Avis de produit (Field Safety Corrective Action CT 006-19-S)

syngo CT VB10A avec option Dual Spiral Dual Energy® – Risque d'interruption d'acquisitions et de répétition d'acquisitions

SOMATOM Confidence
SOMATOM Definition Edge
SOMATOM Edge Plus ou
SOMATOM Definition AS
avec option syngo DE Scan for Single Source
(mode d'acquisition Dual Spiral Dual Energy)

Avis de sécurité CT006/19/S

Fig. 1 - Exemple correct respectant la grille de 0,5 mm (0,0 ou 0,5 mm uniquement).

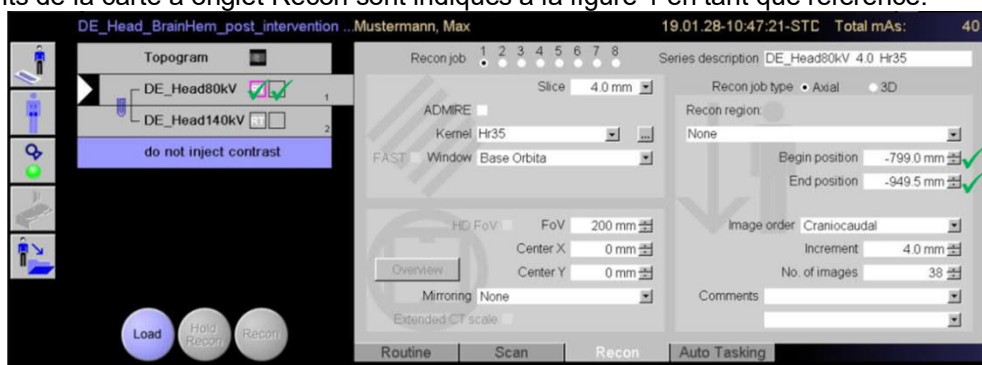
Lorsque les positions de reconstruction (début/fin) planifiées pour l'acquisition Dual Spiral Dual Energy® ne sont pas définies dans une grille de 0,5 mm (c'est-à-dire arrondies au demi millimètre), la première acquisition sera annulée immédiatement après son lancement et les deux acquisitions seront rechargées automatiquement. Si l'opérateur poursuit l'examen dans ces conditions, l'acquisition Dual Spiral Dual Energy® répétée ne produira pas le résultat escompté. Une nouvelle acquisition peut être nécessaire, entraînant une dose supplémentaire au patient.

Lorsqu'il travaille avec les protocoles d'acquisition Dual Spiral Dual Energy®, l'opérateur ne doit définir les positions de reconstruction (début/fin) que par pas de 0,5 mm, pour **tous** les travaux de reconstruction de la première spirale et ne pas utiliser de valeurs intermédiaires. La valeur 400,5 mm est par exemple acceptée mais la valeur 400,3 mm provoquera le problème décrit. Les positions de reconstruction (début/fin) de la seconde spirale se synchronisent avec les valeurs de la première spirale. C'est pourquoi, seuls **tous** les travaux de reconstruction de la première spirale doivent être alignés selon une grille de 0,5 mm. Les champs correspondants de la carte à onglet Recon sont indiqués à la figure 1 en tant que référence.

Fig. 2 – Annuler

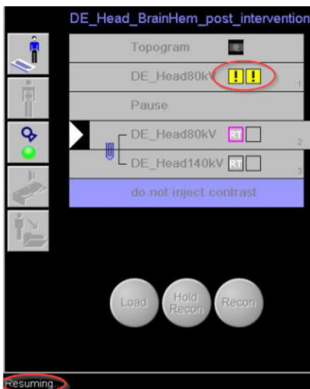
Pour contourner le problème : Si l'opérateur a choisi des valeurs de reconstruction (début/fin) non adaptées et si la première spirale a déjà été interrompue (voir Fig. 2), l'opérateur peut empêcher l'acquisition de la seconde spirale en effectuant les étapes suivantes.

Au lieu de poursuivre, l'opérateur doit interrompre la zone auto rechargée (il suffit d'interrompre la première acquisition). Ensuite, l'opérateur ajoute la zone auto souhaitée depuis la boîte de dialogue de définition de l'examen. Dans ce cas, il est possible d'ignorer l'étape d'acquisition du topogramme. Avant de lancer à nouveau l'acquisition, l'opérateur doit vérifier que les positions Recon (début/fin) se situent dans une grille de 0,5 mm (voir Fig.3).
